【東京電力に対する8項目の要求事項】

ALPS処理水の希釈放出設備等の新設計画に対する安全面については、適切に計画されていると評価したが、更なる安全性の向上のための措置や、分かりやすい情報発信の取組が欠かせないと考えられることから、東京電力に対する要求事項として以下の8項目をとりまとめた。

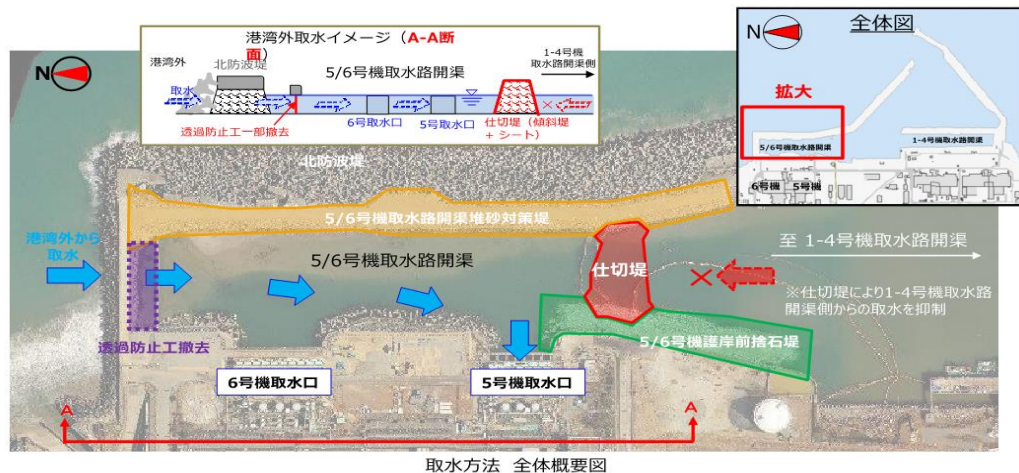
希釈前の段階で国の規制基準値（トリチウムを除く）を下回ることを確認するための測定対象核種の選定にあたっては、除去対象62核種と炭素14以外についても、可能な限り実測定を行い、ALPS処理水に含まれる核種の存在を明確にすること。

- ・線量評価への影響が小さい（告示濃度比1/100未満）としてALPSによる除去対象外としている他の核種についても、ALPS処理水中の存在を測定により明らかにすることが、県民の不安解消のためにも重要である。
